AVIS RELATIF À LA PROTECTION CONTRE LES EVENTUELS EFFETS NOCIFS ET NUISANCES PROVOQUÉS PAR LES RAYONNEMENTS NON IONISANTS GÉNÉRÉS PAR DES ANTENNES ÉMETTRICES STATIONNAIRES

Commune : CHAPELLE-LEZ-HERLAIMONT - Exploitant : PROXIMUS

Référence exploitant : 64AAC_01

Rapport n° 2509 / 2025

Figure 1 : Vue en plan des lieux de séjour et des points de contrôle

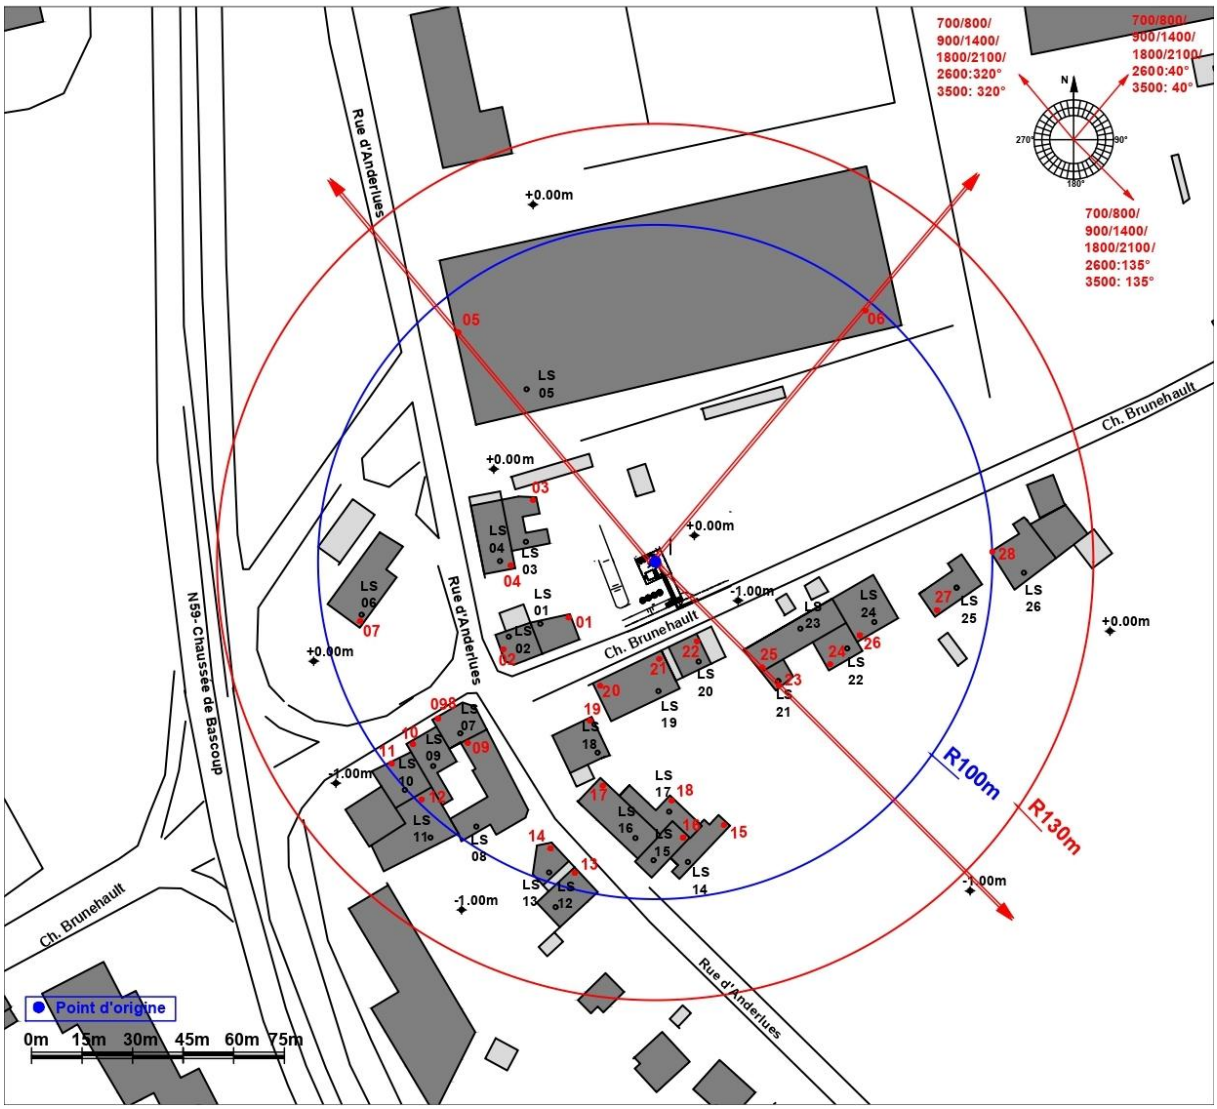
En ce qui concerne les antennes de l'installation mentionnées dans le tableau 1, la distance maximale à laquelle la limite pourrait être atteinte, à l'extérieur, est égale à 93,4 m. S'il n'y a pas de LS à une distance inférieure, les antennes respectent forcément la limite d'immission.

Dans le cas des LS situés à l'intérieur des bâtiments, une atténuation d'obstacle est prise en compte et il en résulte que la distance maximale à laquelle la limite pourrait être atteinte se réduit à 66,6 m.

Figure 2 : Vue en plan des installations d'antennes dans un rayon de 300 mètres autour de l'installation faisant l'objet de la demande d'avis

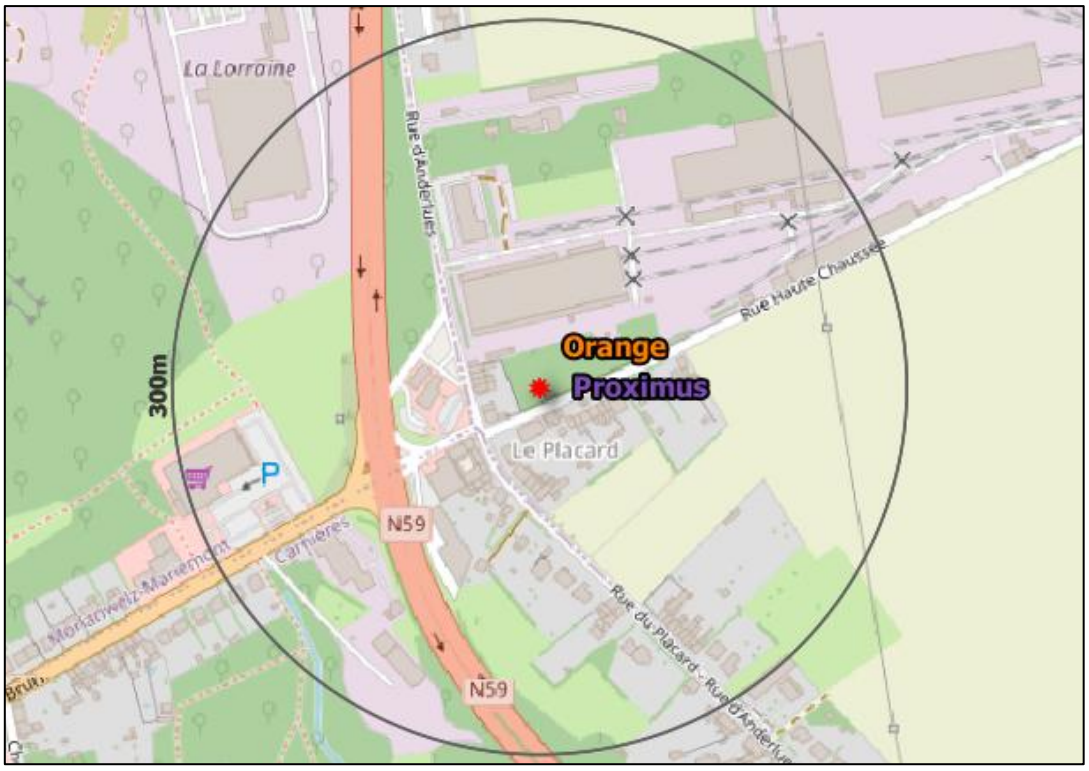
Compte tenu des considérations ci-dessus, il apparaît que l'intensité du rayonnement électromagnétique généré, dans les lieux de séjour situés dans un rayon de 300 mètres autour de l'installation référencée dans le paragraphe 2, par l'ensemble des antennes émettrices stationnaires de l'ensemble des exploitants du même site d'antennes émettrices stationnaires respecte la limite fixée à l'article 4, § 2 du décret.
